Контрольная форма обследования доступности для инвалидов и МГН важнейших объектов и услуг социальной инфраструктуры.

п/п	Элемент доступности		Параметр доступности	Фактическое состояние (фотография)	Возможные решения
Раздел 1. Прилегающая территория и входы в здание.

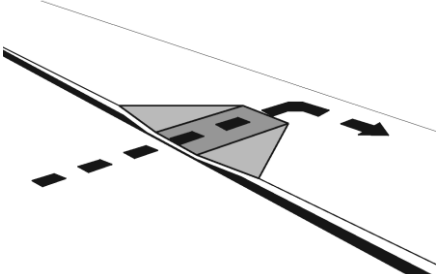
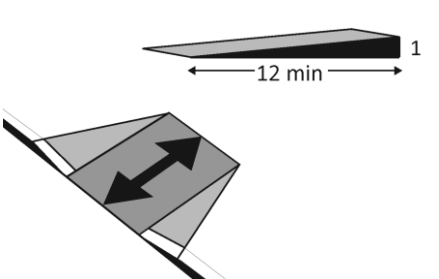
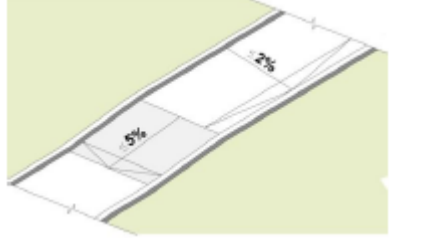
1.3.	Имеется ли на парковке достаточное количество доступных мест?	<p>Да <input checked="" type="checkbox"/> Нет Осмотр. Всего: Доступных:</p>	<p>10% мест (но не менее одного места) в том числе 5% для автотранспорта инвалидов на кресле-коляске до 100 вкл. 5%, но не менее 1 от 101 до 200 -5 мест и доп. 3%; от 201 до 1000 - 8 мест и доп. 2%; 1001 место и более - 24 места + не менее 1% на каждые 100 мест свыше (п. 4.2.1).</p>	Отсутствует парковка	Оборудовать парковку, оборудовать специальным опознавательным знаком транспортного средства-«инвалид».

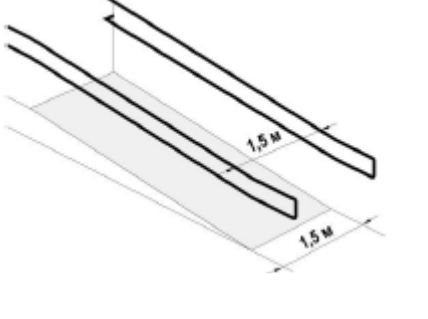
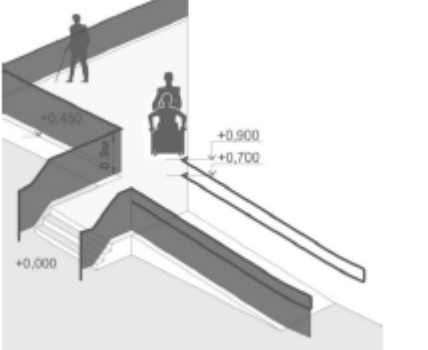
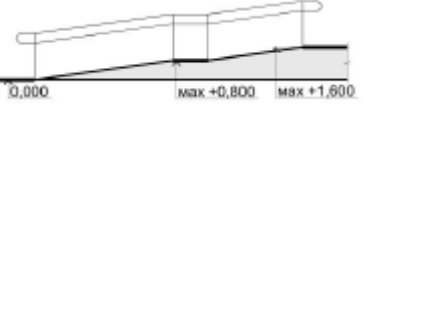
1.6.	Доступные места для автомашин, салоны которых приспособлены для инвалидов на креслах-колясках имеют: ширина боковых подходов не менее 2,5 м	<p>Да <input checked="" type="checkbox"/> Нет Измерение:</p>		-	Оборудовать парковку специальным опознавательным знаком транспортного средства-«инвалид». Произвести дорожную разметку для парковочных мест.
1.7.	Высота парковки автомашин, для перевозки инвалидов на креслах-колясках имеет высоту минимум 2.5м	<p>Да <input checked="" type="checkbox"/> Нет Измерение:</p>		-	-
1.8.	Выделены ли проходы на доступных местах цветом, чтобы исключить возможность парковки на них?	<p>Да <input checked="" type="checkbox"/> Нет Осмотр:</p>		-	Произвести дорожную разметку для парковочных мест.

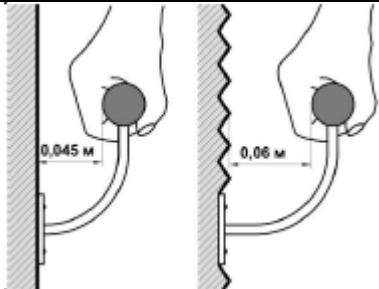
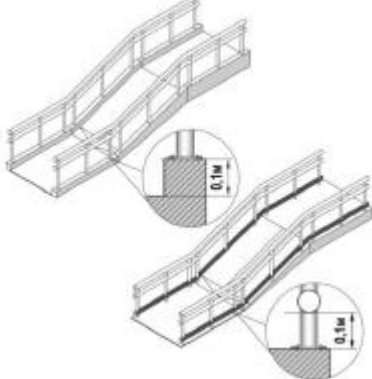
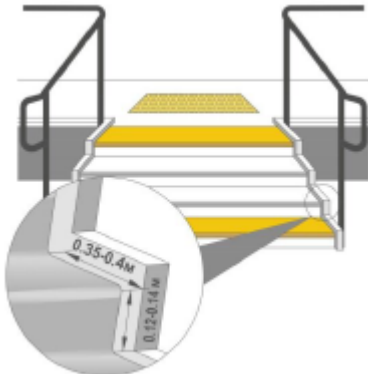
1.14.	Ширина доступного маршрута минимум 0.9 м.	✓ Да Нет Измерение:	 <p>900 мм мин</p>		
1.15.	Ширина пешеходного пути с учетом встречного движения инвалидов на креслах-колясках должна быть не менее 2,0 м, В условиях сложившейся застройки допускается в пределах прямой видимости снижать ширину пути движения до 1,2 м с карманами для разворота размером не менее 2м	✓ Да Нет Измерение:	 <p>карманы через 25,0 м 2,0 м</p> <p>0,6 м</p> <p>1,2 м</p> <p>4,0 м</p>		
1.16.	Ширина просветов ячеек не должна превышать 0,015 м. Предпочтительно применение решеток с ромбовидными или квадратными ячейками	Да ✓ Нет Измерение:	 <p>направление движения</p> <p>≤ 0,015</p>	отсутствует

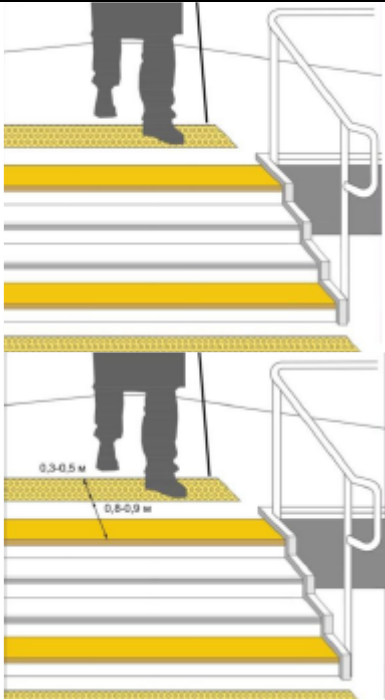
1.19.	Если маршрут пересекает бордюр, есть ли там пандус?	Да <input checked="" type="checkbox"/> Нет Осмотр:		отсутствует	Установить пандус по необходимости
1.20.	Уклон съезда с тротуара не более 1:12, до 1:10 на протяжении не более 10 м	Да <input checked="" type="checkbox"/> Нет Измерение:		-	-
1.21.	Является ли поперечный уклон пандуса 1-2%.	Да <input checked="" type="checkbox"/> Нет Измерение:		отсутствует	-

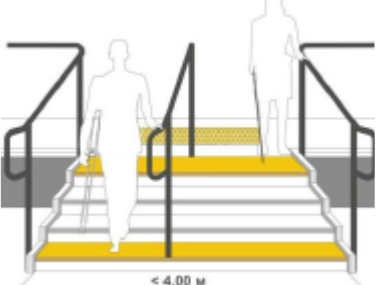
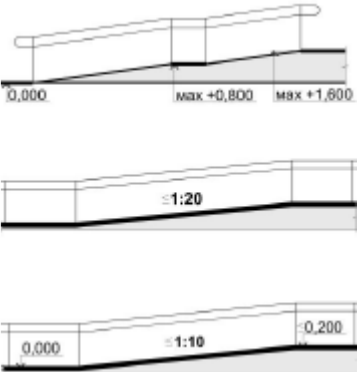
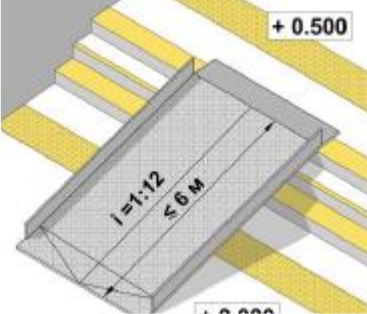
2.9.	Тактильные предупреждающие указатели и/или контрастно окрашенная поверхность на участках пола перед дверными проемами и входами на лестницы, перед поворотом	<input type="checkbox"/> Да <input checked="" type="checkbox"/> Нет Измерение:		ОТСУТСТВУЮТ УКАЗАТЕЛИ	Привести в соответствие.

<p>путей движения на расстоянии 0,6 м.</p> <p>Зоны «возможной опасности» с учетом проекции движения дверного полотна должны быть обозначены. Рекомендуется предусматривать световые маячки, контрастной цвету окружающего пространства краской для разметки.</p>				
2.10.	<p>Ширина дверных проемов в стене, а также выходов из помещений и из коридоров на лестничную клетку должна быть не менее 0,9 м.</p>	<p>✓ Да Нет Измерение:</p>			
2.11.	<p>Высота порогов или перепад высот не должен превышать 0,014 м.</p>	<p>Да ✓ Нет Измерение::</p>		3.5 САНТИМЕТРА	<p>Обеспечить необходимую высоту порога и перепада высот</p>

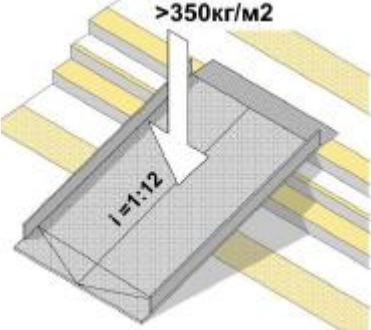
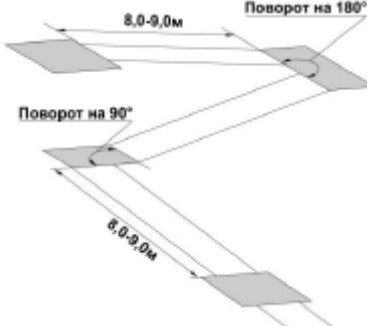
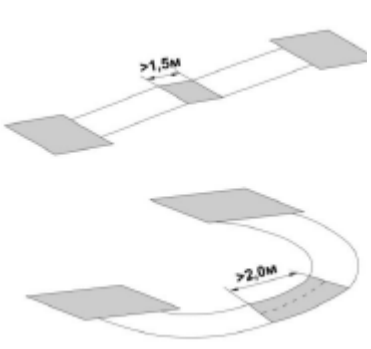
2.12.	<p>Зона отдыха и ожидания для инвалида на кресле-коляске или пользующегося костылями (тростью), а также его сопровождающего через 25 – 30 м, и не менее одной.</p>	<p>Да <input checked="" type="checkbox"/> Нет Измерение:</p>		<p>ОТСУТСТВУЕТ ОБОРУДОВАННАЯ ЗОНА ОТДЫХА</p>	<p>Оборудовать зоны отдыха</p>

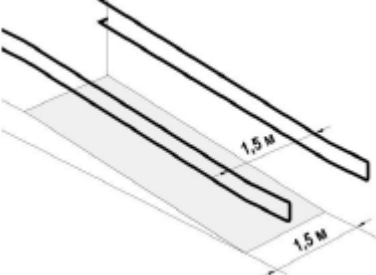
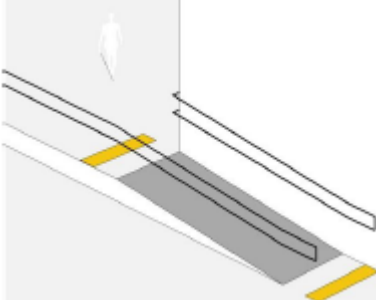
2.14.	Под маршем открытой лестницы и другими нависающими элементами следует устанавливать ограждения, имеющие размер в свету по высоте менее 1,9 м.	Да <input checked="" type="checkbox"/> Нет Измерение:		ЧАСТИЧНО СООТВЕТСТВУЕТ, ОТСУТСТВУЮТ БОРТИКИ	Обеспечить выполнение требований
2.15.	В помещениях, доступных инвалидам, не разрешается применять ковры с ворсом высотой ворса более 0,013 м.	<input checked="" type="checkbox"/> Да Нет Измерение:			Заменить ковровое покрытие при необходимости
2.16.	При перепаде высот пола в здании или сооружении следует предусматривать лестницы, пандусы или подъемные устройства, доступные для МГН	Да <input checked="" type="checkbox"/> Нет Осмотр:			Обеспечить выполнение требований Выбрать новый маршрут

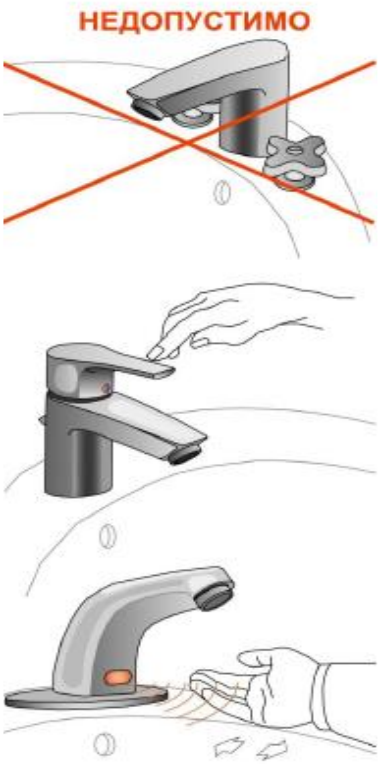
3.2.	В общем количестве кабин уборных общественных и производственных зданий доля доступных для МГН кабин должна составлять 7%, но не менее.	Да <input checked="" type="checkbox"/> Нет Осмотр:			Сделать хотя бы один доступный туалет.
3.3.	В кабине рядом с унитазом следует предусматривать пространство не менее 0,75 м для размещения кресла-коляски, а также крючки для одежды, костылей и других принадлежностей.	Да <input checked="" type="checkbox"/> Нет Осмотр:		НЕ ОБОРУДОВАННО	Технические решения невозможны
3.4.	В кабине должно быть свободное пространство диаметром 1,4 м для разворота кресла-.	Да <input checked="" type="checkbox"/> Нет Осмотр:			Технические решения невозможны
3.5.	Двери должны открываться наружу.	<input checked="" type="checkbox"/> Да <input type="checkbox"/> Нет Осмотр:
